ZARZĄD DRÓG I TRANSPORTU
w Koszalinie
ul. Połczyńska 24
75-815 KOSZALIN
tel. 94/311-80-80, fax 94/342-54-19

154/2018

dotyczy: maila z dnia 13.03.2018 r. w sprawie uzgodnienia planszy zbiorczej sieci w związku z opracowaniem projektu ul. Ks. Jerzego Popiełuszki, Prostej, Bocznej, Gajowej i Krakowskiej w Koszalinie.

1. Projekt zagospodarowania szt. 1

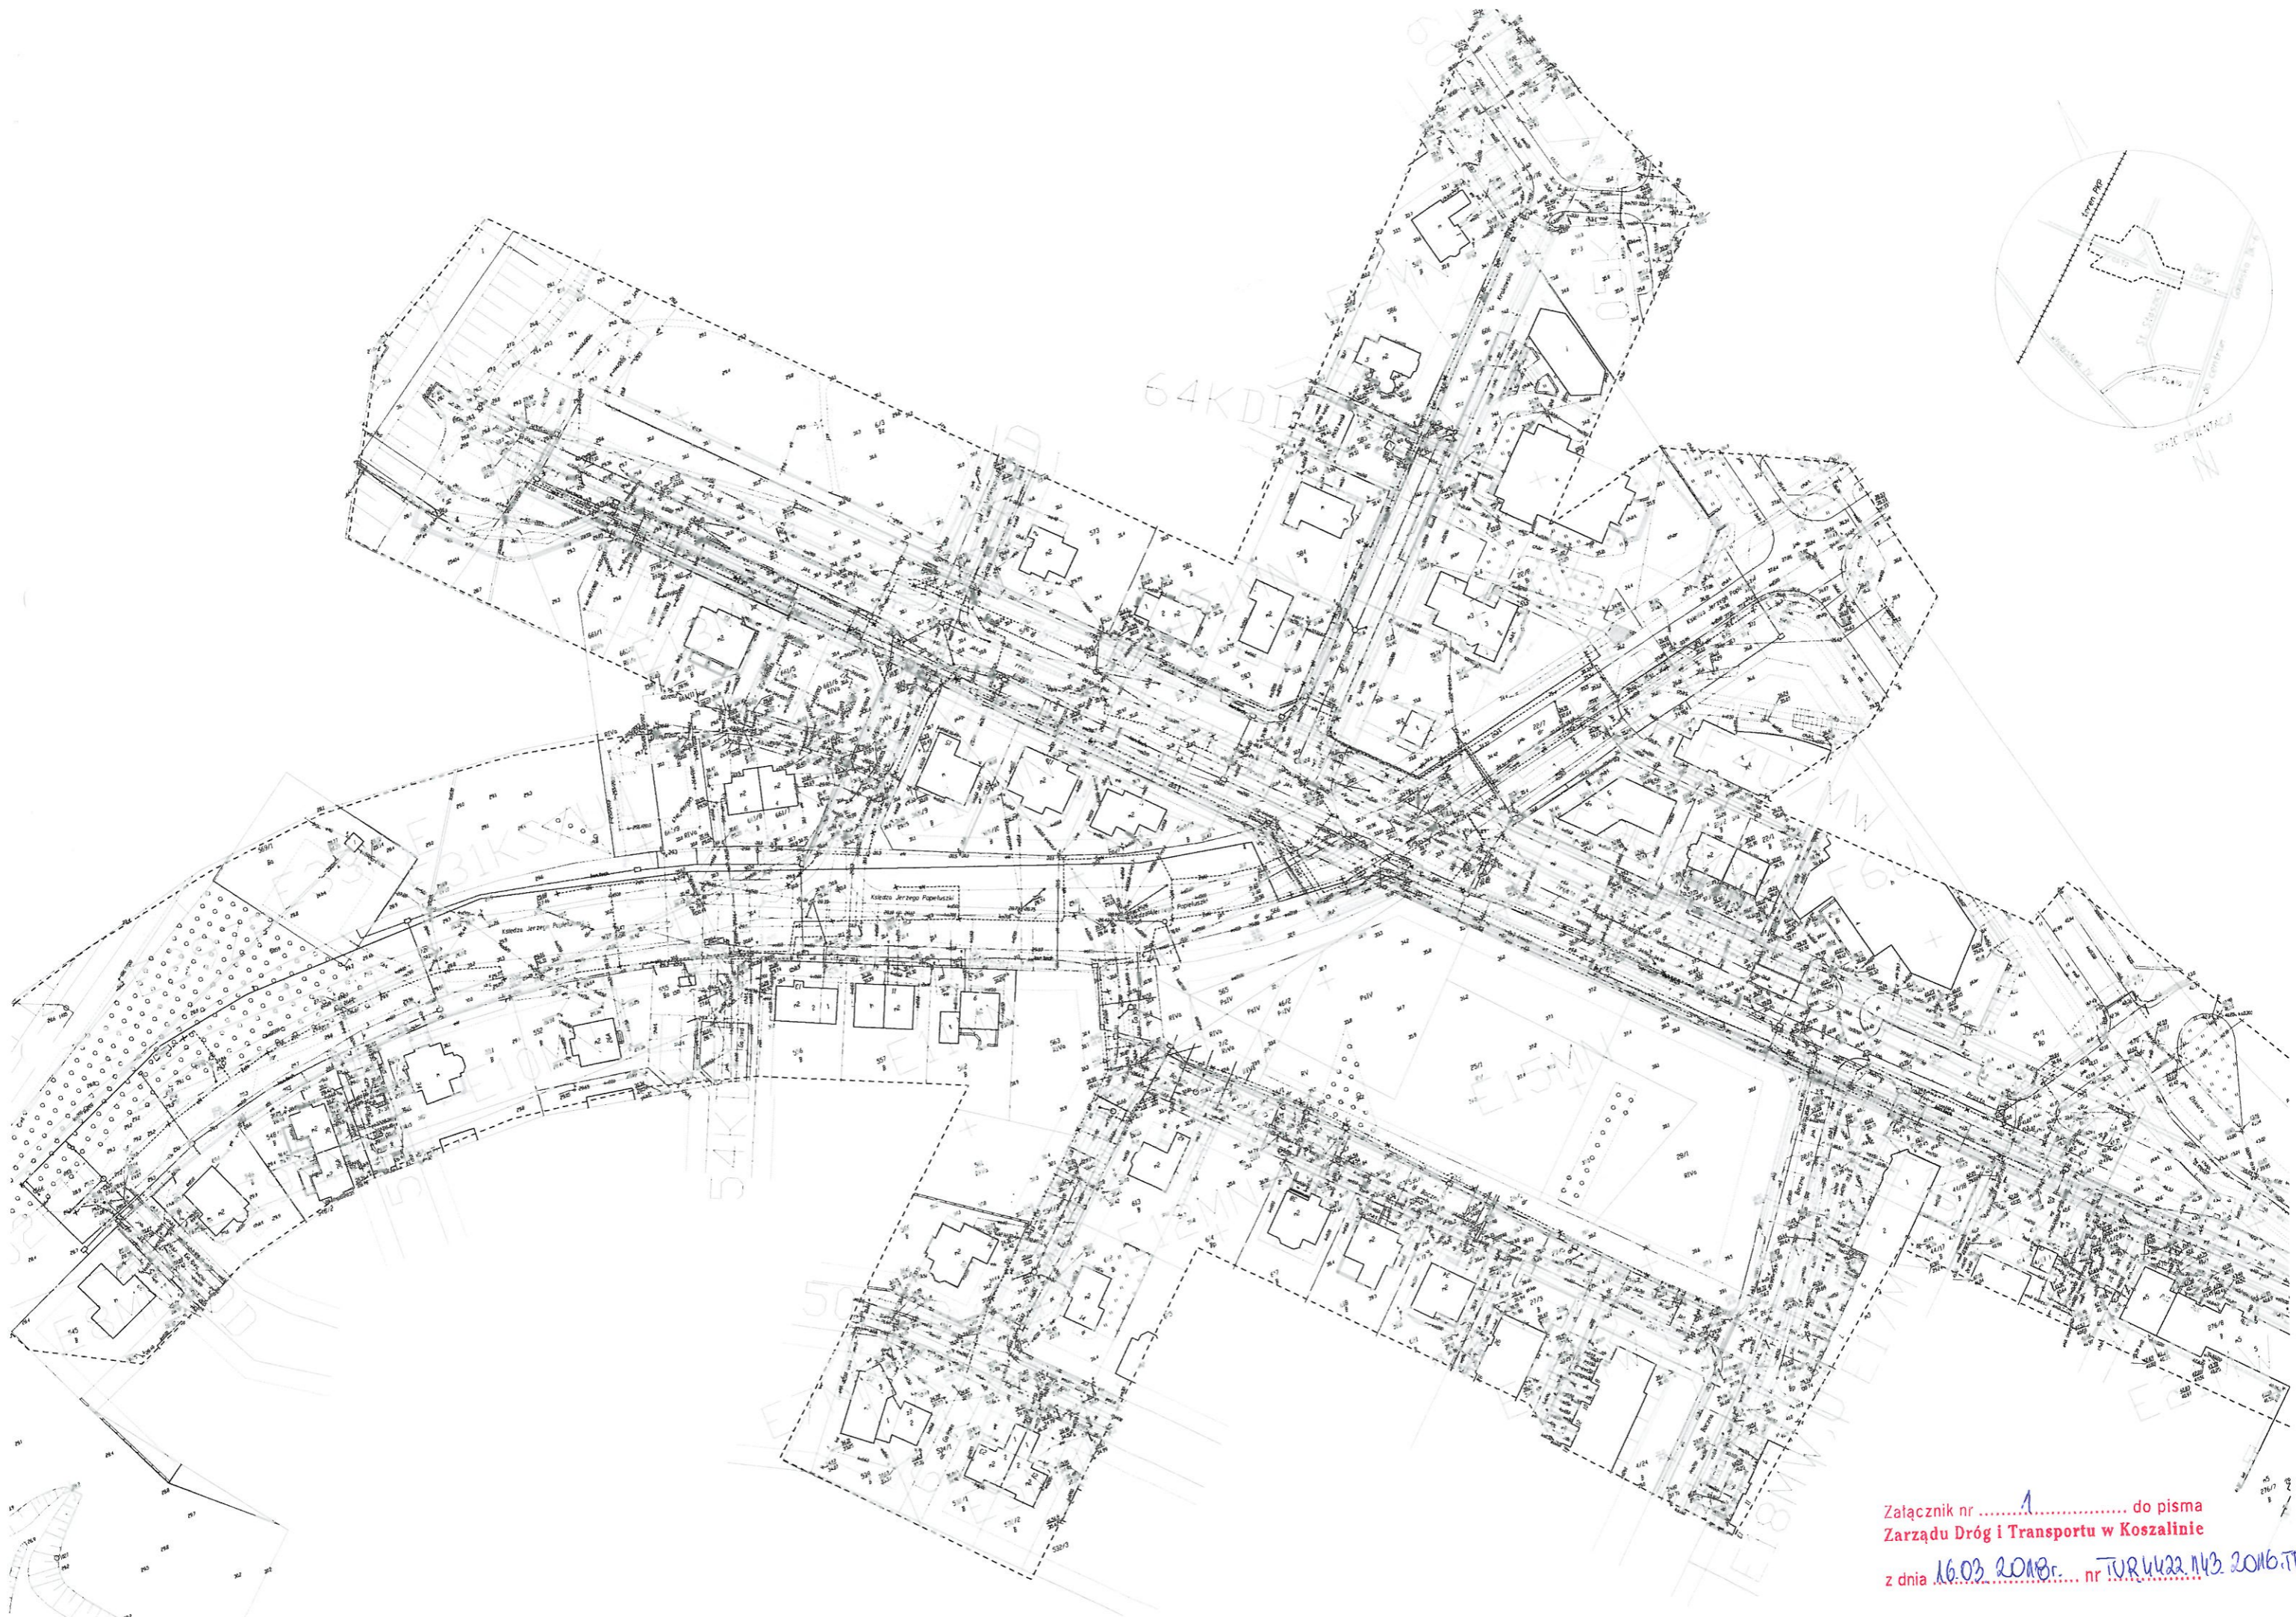
Nowoprojektowane włązy studni kanalizacji deszczowej zlokalizować na środku pasa ruchu jezdni, poza śladem kół pojazdów (zgodnie z Zarządzeniem Nr 454/1996/13 Prezydenta Miasta Koszalina z dnia 15.10.2013 r. w sprawie zasad usytuowania sieci infrastruktury technicznej w planowanych pasach drogowych na nieruchomościach, którymi gospodaruje Prezydent Miasta Koszalina). Za prawidłowość wskazania takich rozwiązań w projekcie odpowiada projektant.

Studnie telekomunikacyjne zaleca się odsunąć poza nawierzchnię docelowych ścieżek rowerowych.
